CONFERENZA DEI SERVIZI DEL 10.12.2020

Considerazioni sul procedimento integrato di valutazione di impatto ambientale e autorizzazione unica relativamente all'istanza avanzata dalla ditta A. Tarantino SRL, corrente in Taurisano alla via Quinto Ennio 15, inerente al "PROGETTO PER LA REALIZZAZIONE DI UN IMPIANTO DI RECUPERO RIFIUTI INERTI NON PERICOLOSI PROVENIENTI DA COSTRUZIONI, DEMOLIZIONI E SCAVI IN TAURISANO LOCALITA' "MARASCULE". ISTANZA PER LA PROCEDURA DI VALUTAZIONE DI IMPATTO AMBIENTALE AI SENSI DEL D.LGS. 152/2006 E DELLA L.R. 11/2001 E PER L' AUTORIZZAZIONE UNICA AI SENSI DELL'ART. 208 DEL D.LGS. 152/2006".

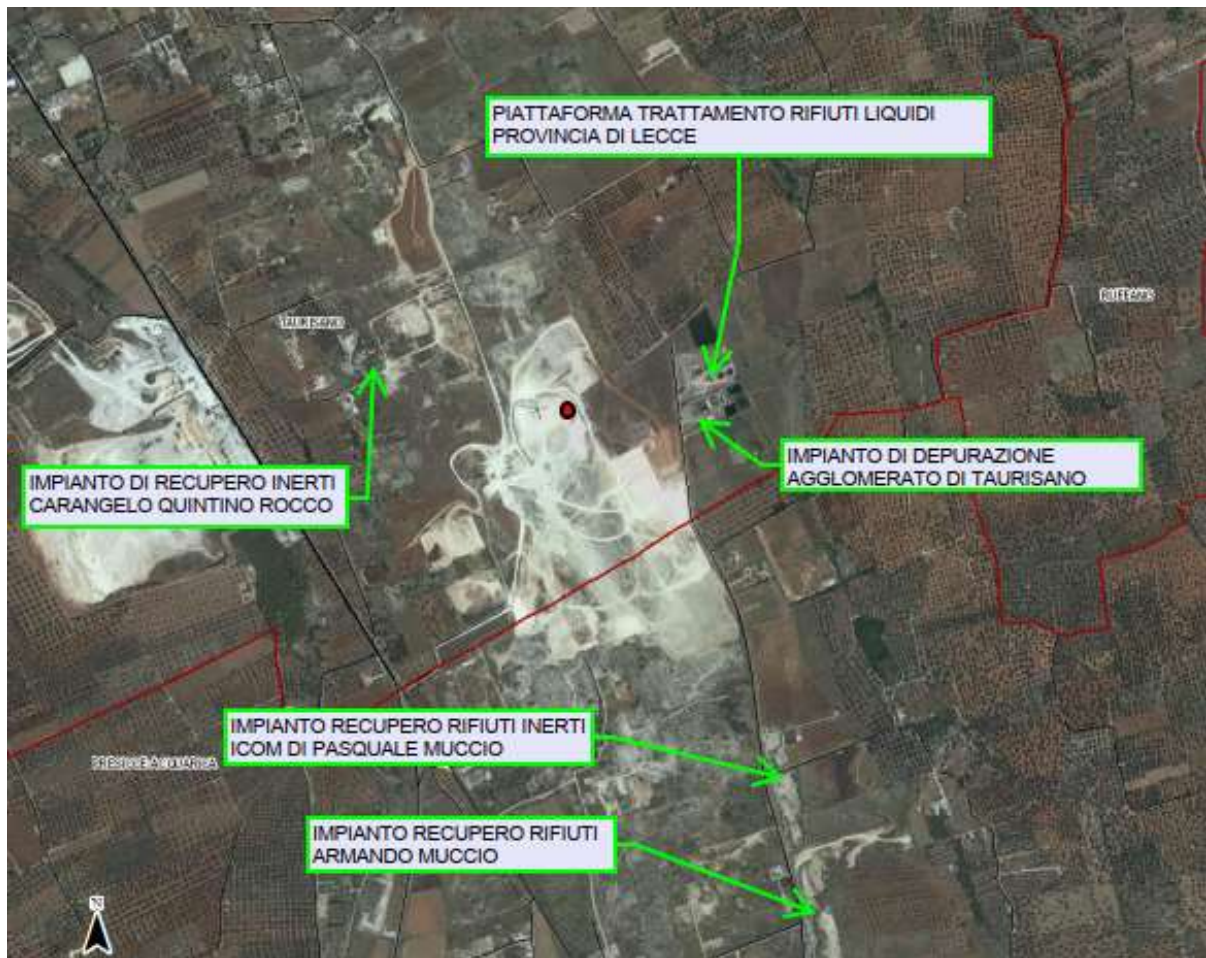
- Nella relazione "*ALL_A ATarantinoRecuperoInerti_RelazioneTecnica*", al paragrafo 2.5 "*Cumulo con altri progetti*", si evidenzia solo la presenza di altre attività estrattive nell'areale in esame senza menzionare altro e valutando trascurabili gli effetti cumulativi. **È invece importate segnalare che a poca distanza dal sito individuato sorgono altri due impianti di recupero di rifiuti inerti (Carangelo Quintino Rocco Costruzioni Srl e Icom di Pasquale Muccio), l'impianto di recupero di rifiuti speciali non pericolosi Armando Muccio Srl, l'impianto di depurazione dell'agglomerato di Taurisano e la piattaforma di trattamento di rifiuti liquidi della Provincia di Lecce, come è evidente dalla sottostante cartografia.**
